Riorges

MODIFICATION N°2 : projet soumis à enquête publique

PLAN LOCAL D'URBANISME

*RAPPORT DE PRÉSENTATION &
NOTICE EXPLICATIVE*

6.3.3. V7 – ELARGISSEMENT DE LA RUE CLEMENCEAU – 1000M²

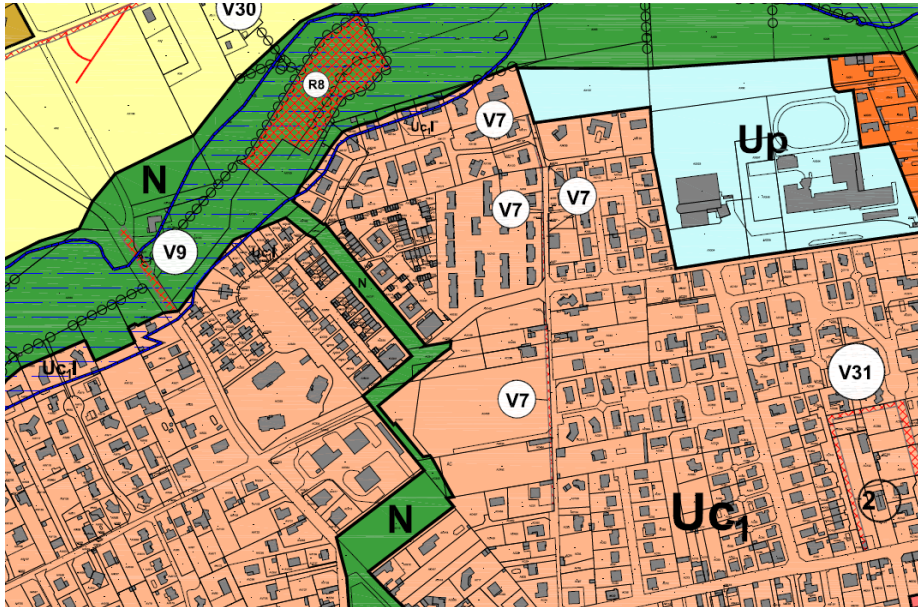
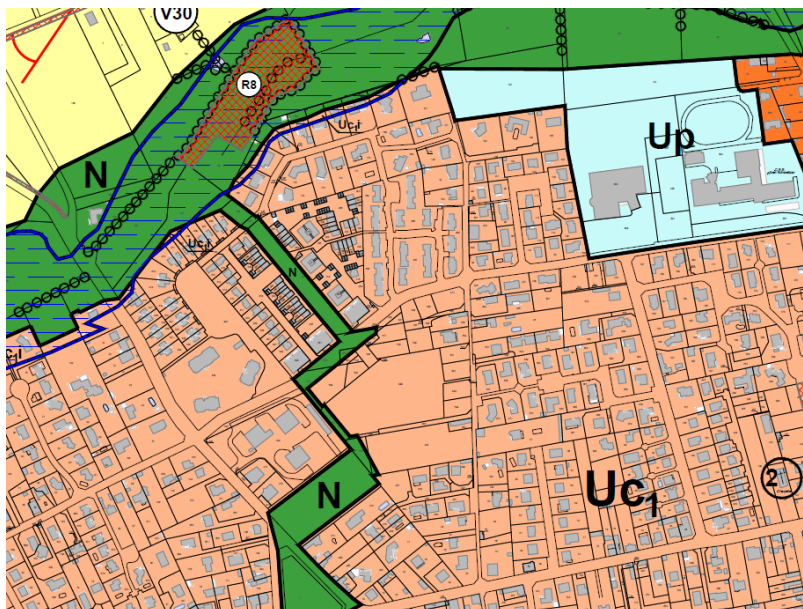
Supprimer : de nombreuses acquisitions ont déjà été réalisées. La commune ne souhaite pas procéder à l'élargissement sur les parties restantes pour conserver un caractère sécurisant de cette voie qui permet un usage important des modes actifs (comme par exemple les collégiens à proximité)

6.3.4. V9 – ELARGISSEMENT DE LA RUE DE SAINT-ROMAIN – 938M²

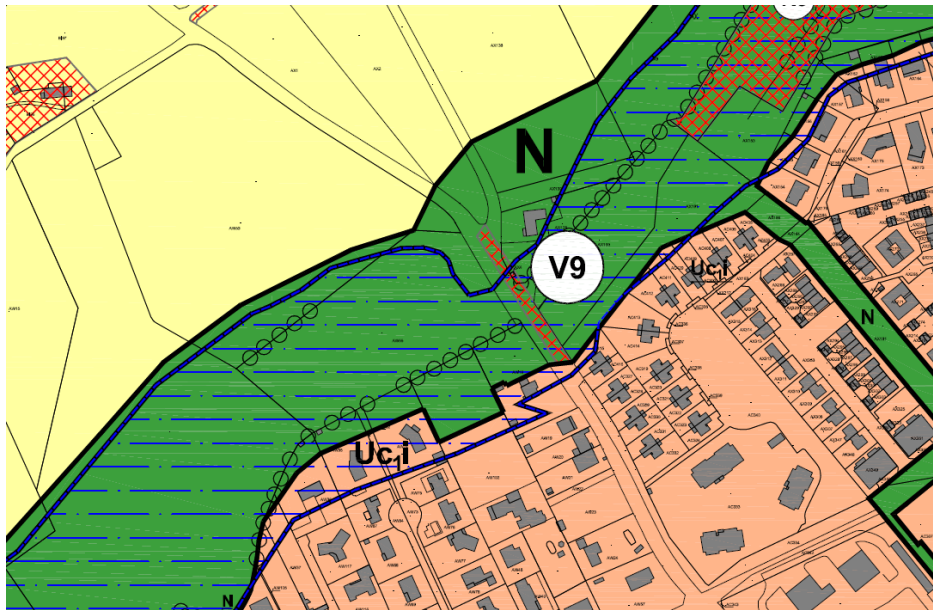
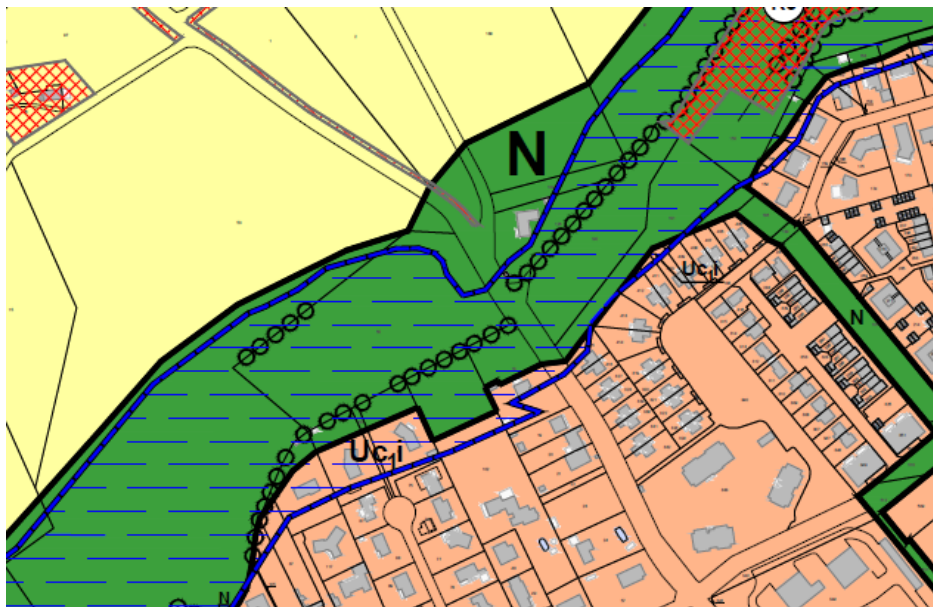
Supprimer : l'acquisition et l'aménagement ont été effectués.

6.3.5. V10 – ELARGISSEMENT DE LA RUE MARCELLE GRIFFON – 2053M²

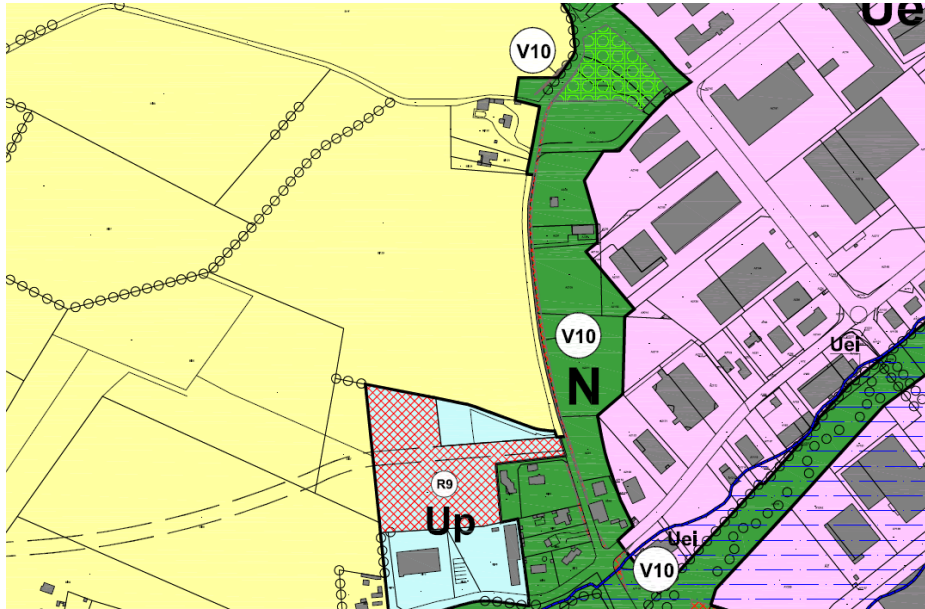
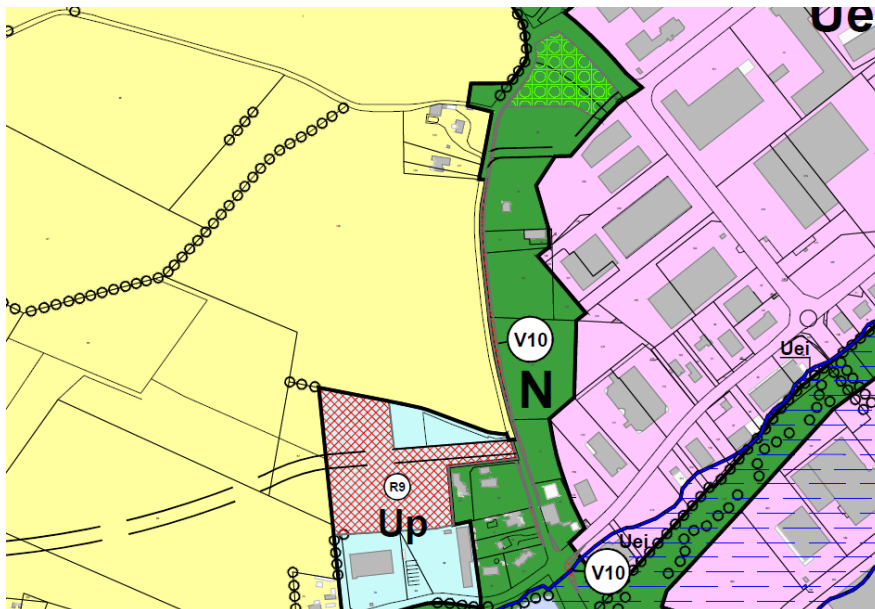
Réduire : la partie nord de l'ER est une erreur matérielle.

Nouvelle emprise : 1980m²

6.3.6. V11 – COULEE VERTE P. DUBREUIL / LIAISON IFFLÄNDER / J. JAURES – 2053M²

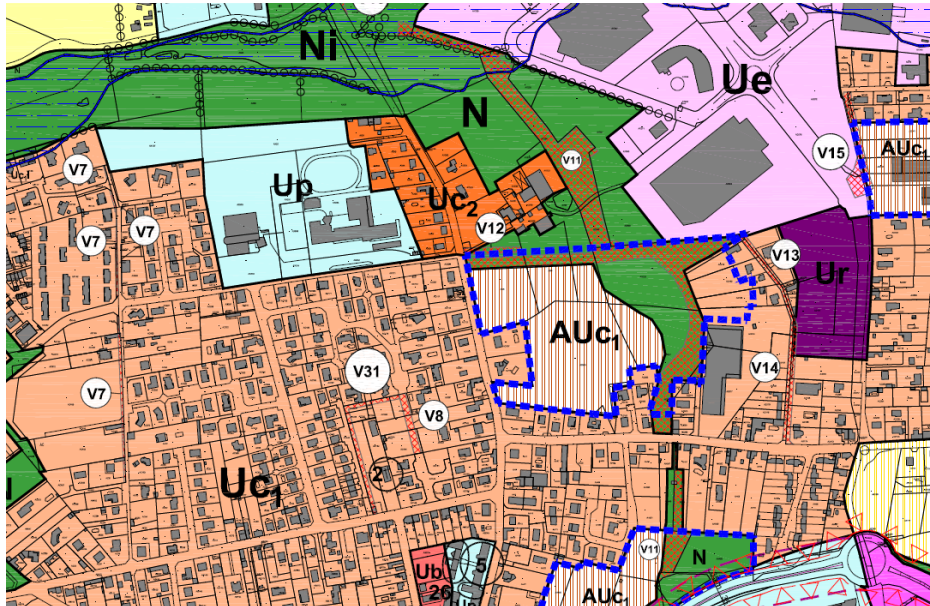
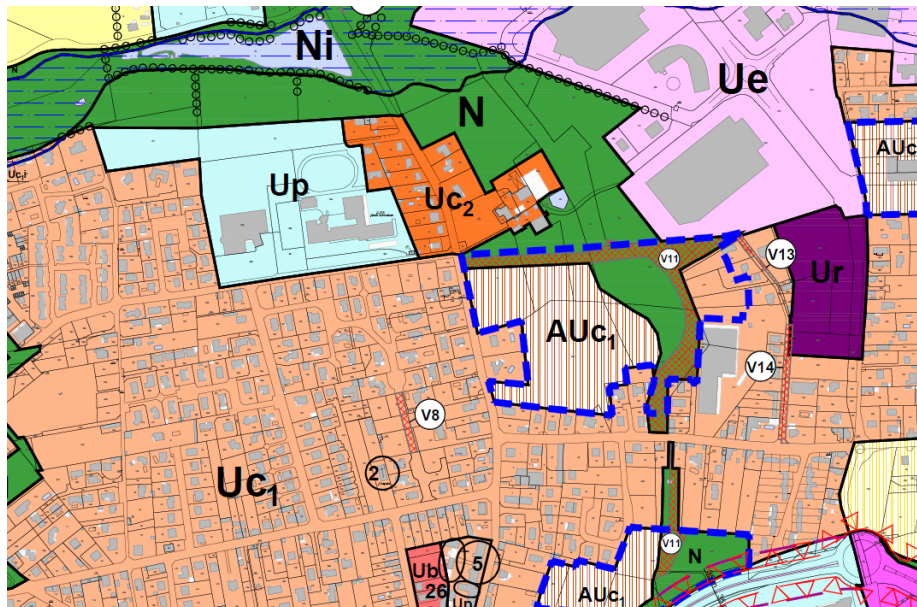
Réduire : la partie située au nord de l'OAP identifiée sur le plan a déjà été acquise. Il convient de ne conserver dans l'ER que les terrains restant à acquérir.

Nouvelle emprise : 15863m²

6.3.7. V12 – AMORCE LIAISON P. DUBREUIL / ZA LA VILLETTE – 680M²

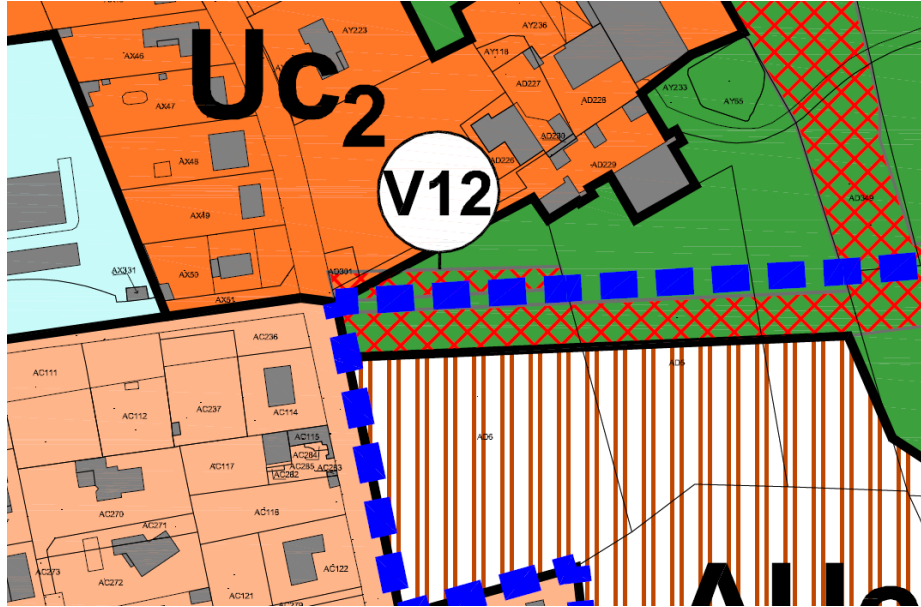
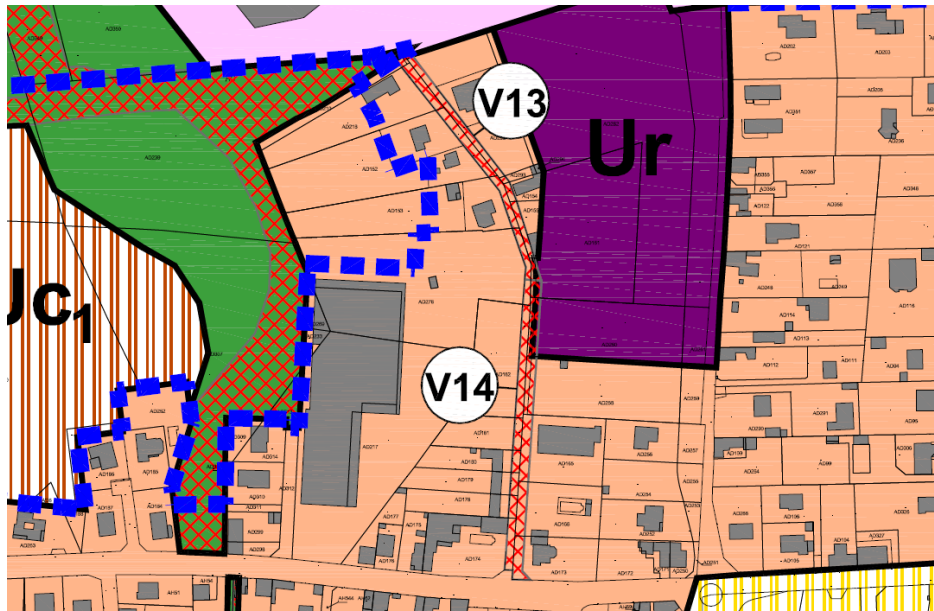
Supprimer : l'emplacement de l'ER résulte d'une erreur matérielle et demeure contradictoire avec l'OAP.

6.3.8. V13 – ELARGISSEMENT IMPASSE J. JAURES – 1029M²

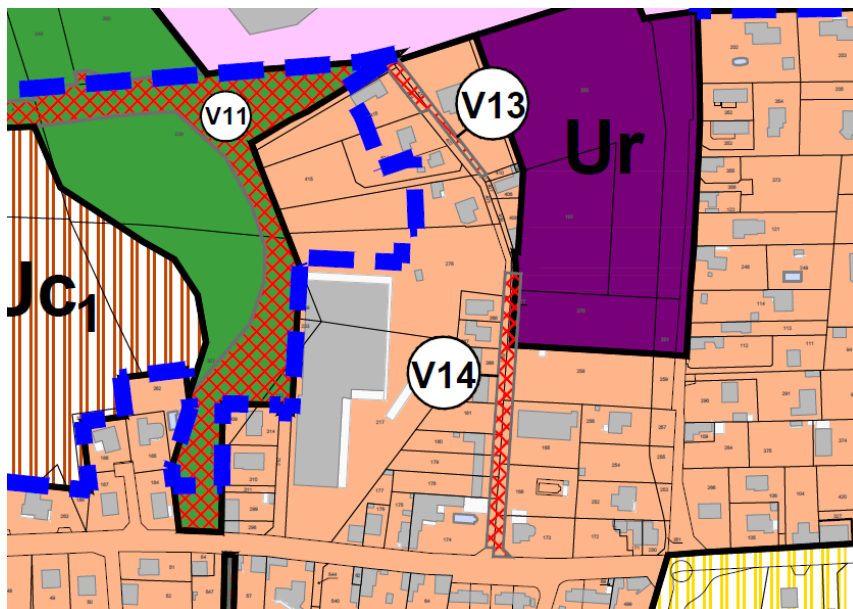
Réduire : une partie des acquisitions a déjà été faite. Il convient d'actualiser l'emprise.

6.3.9. V21 – ZAC DU PONTET 2010 : VOIRIE INTERNE - 537M²

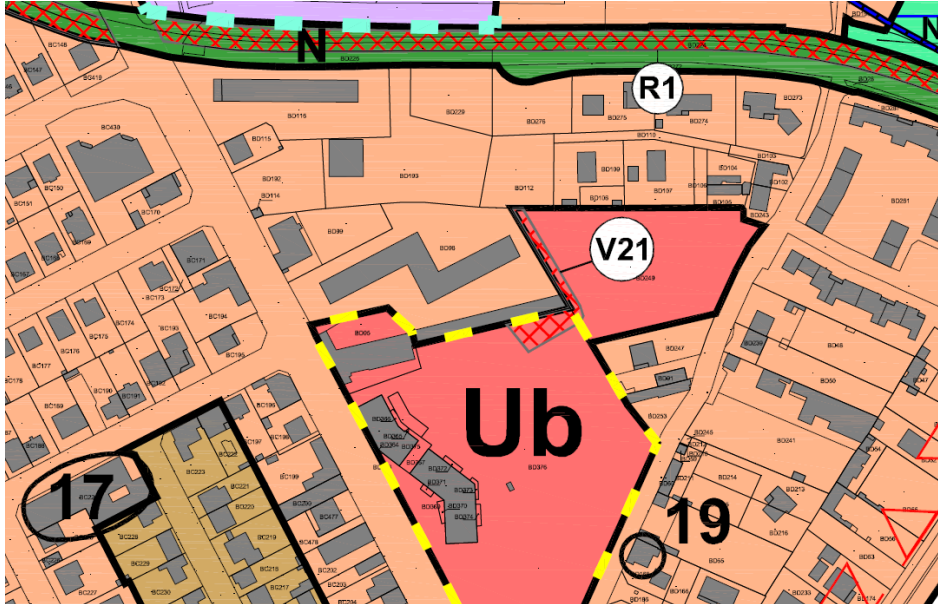
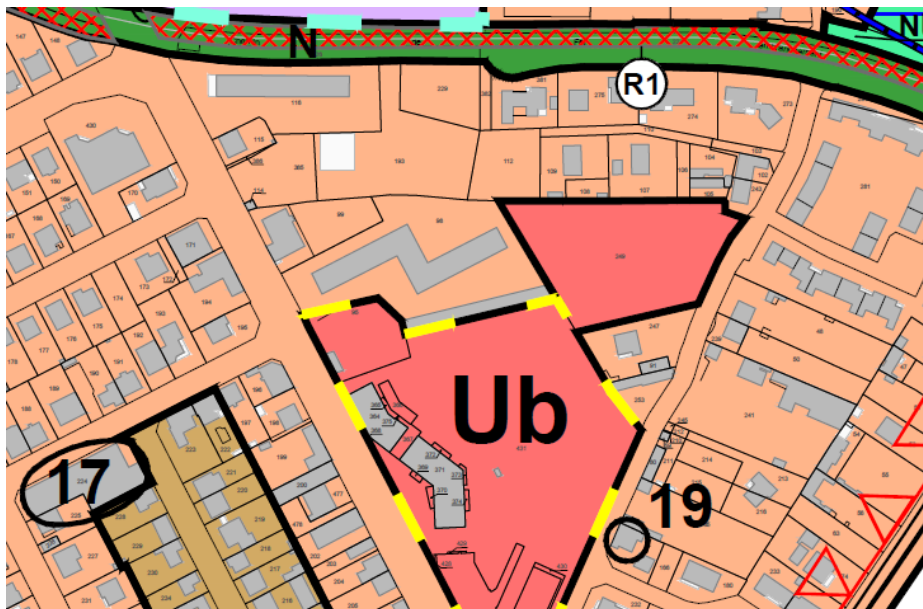
Supprimer : l'objectif de créer une voirie à cet endroit ne fait plus partie du projet communal au sein de la ZAC du Pontet. Les accès existants sont suffisants.

6.3.10. V22 – CONNEXION PIETONNE CHEMIN DE BEAUCUEIL / OUDAN - 2465M²

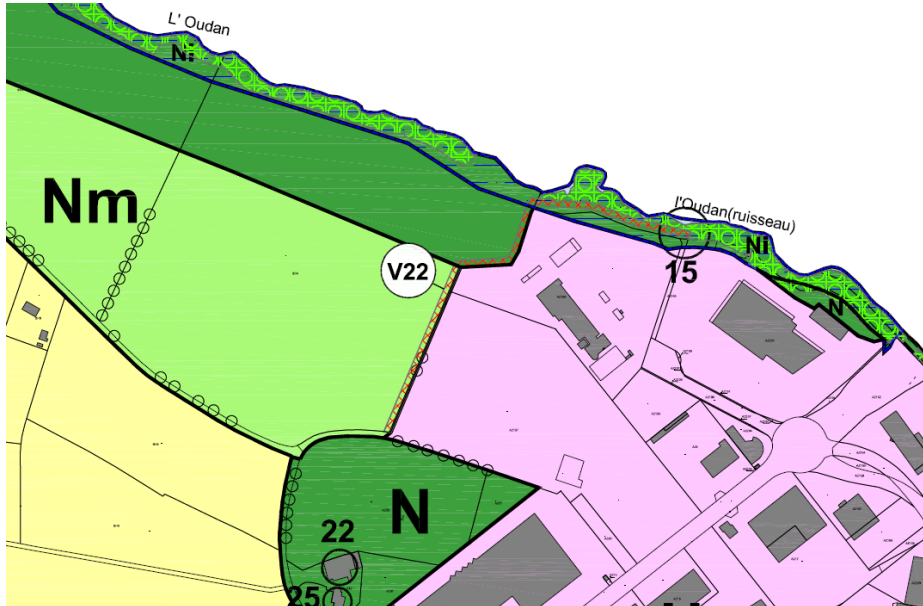
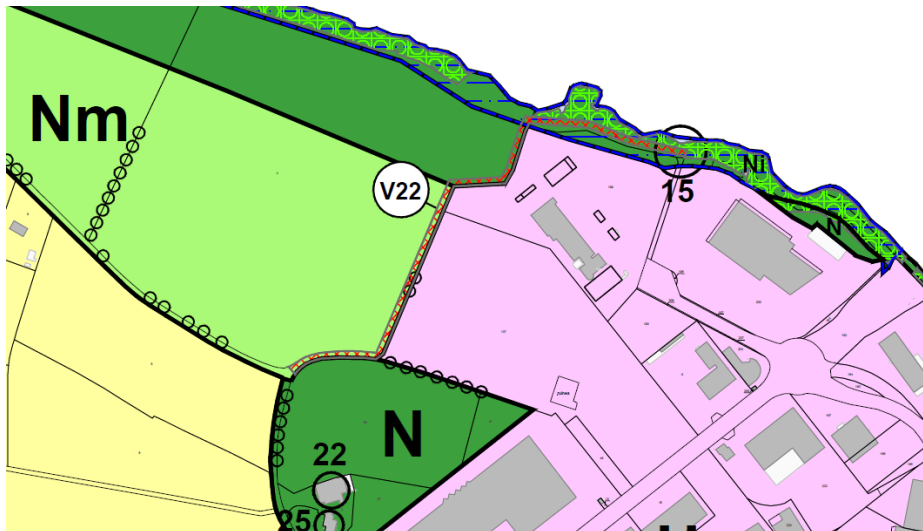
Prolonger : le tracé existant n'aboutit pas à la voirie publique. Il convient donc de prolonger le projet de cheminement vers le chemin de Beaucueil

Nouvelle emprise : 2928m²

6.3.11. V26 – ELARGISSEMENT DE LA RUE CHAMUSSY - 938M²

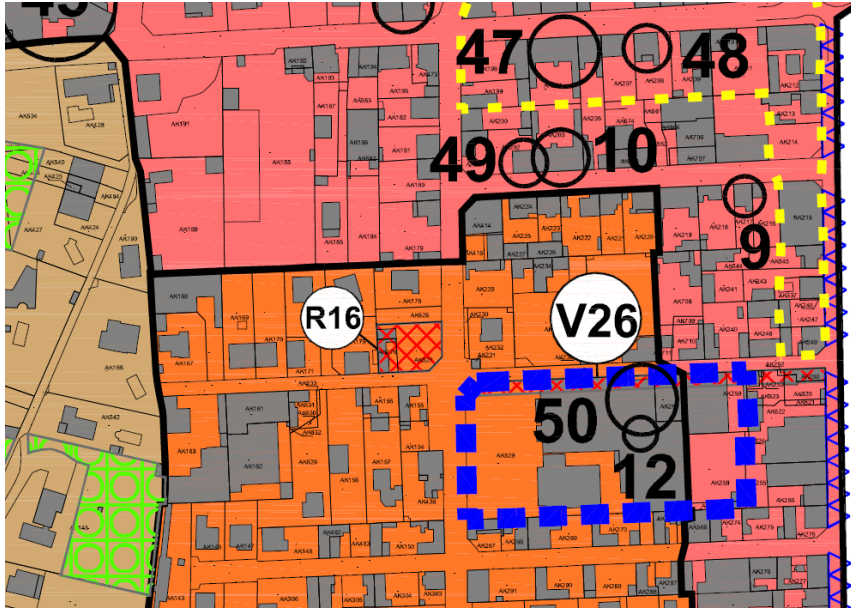
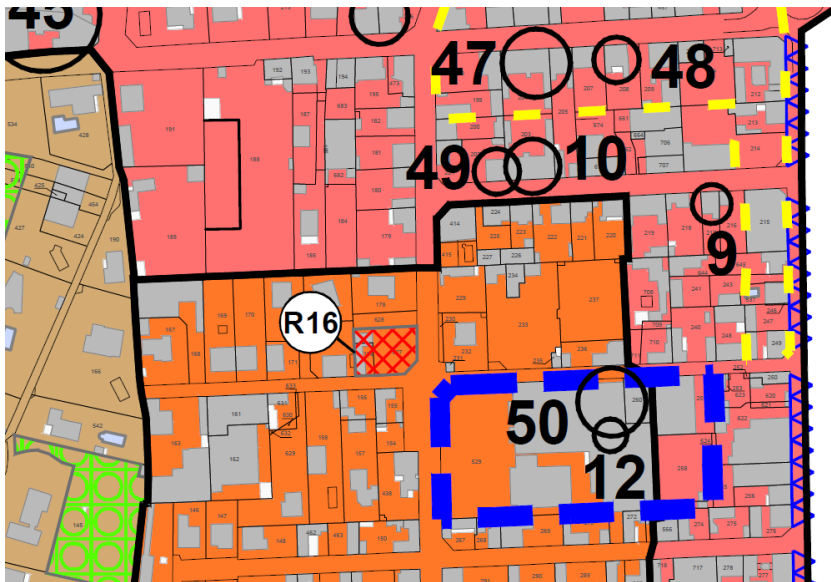
Supprimer : le projet n'est plus d'actualité au regard des différentes évolutions d'aménagement du site couvert par une OAP. Une reconfiguration des sens de circulation est privilégiée notamment avec le traitement de la problématique du passage des engins de collecte des ordures ménagères.

6.3.12. V29 – CREATION D'UN CHEMINEMENT LE LONG DE LA GOUTTE MARCELLIN - 10418M²

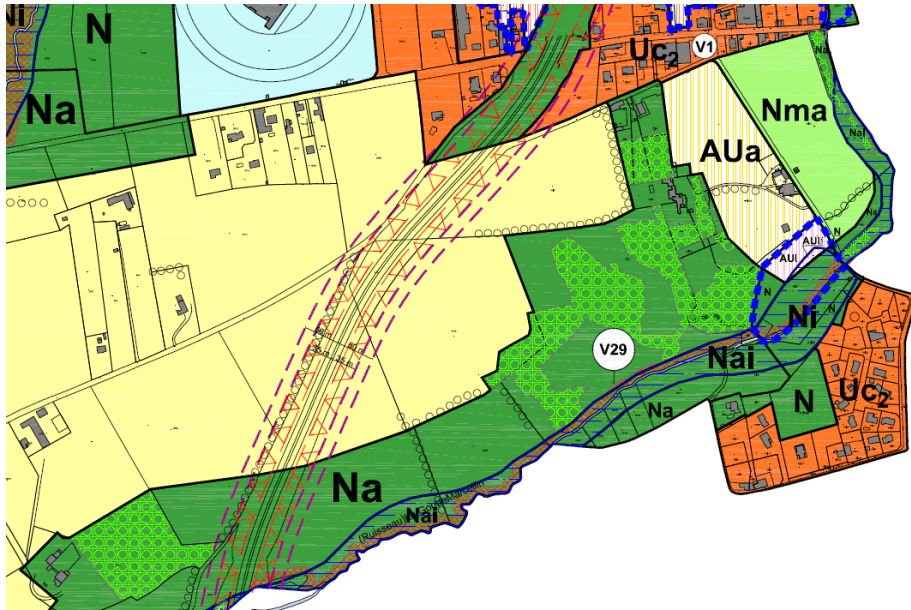
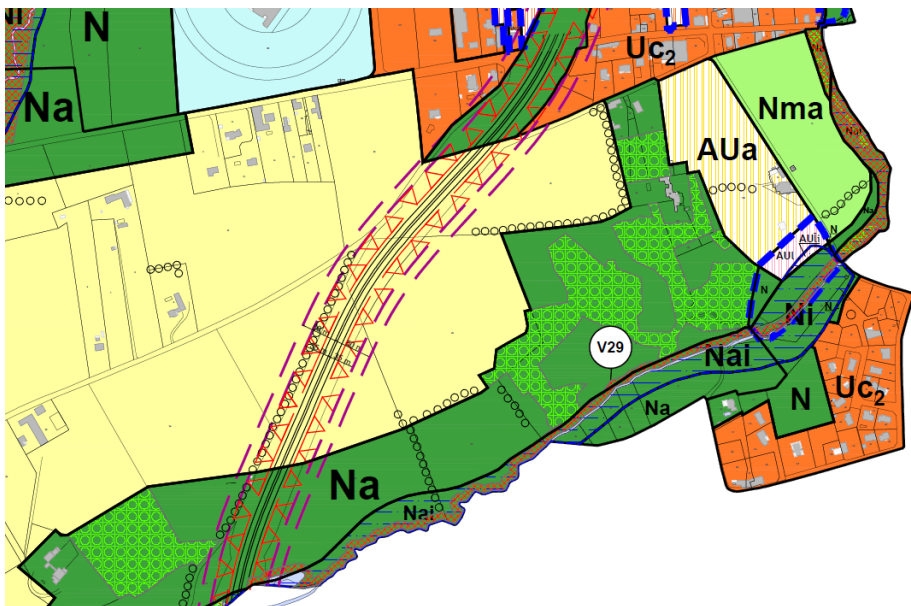
Allonger : le projet communal est de pouvoir faire aboutir ce cheminement à la route d'Ouches et non pas seulement à la rue du Mayollet. Cela participe également à la maîtrise des bords de cours d'eau.

Nouvelle emprise : 17808m²
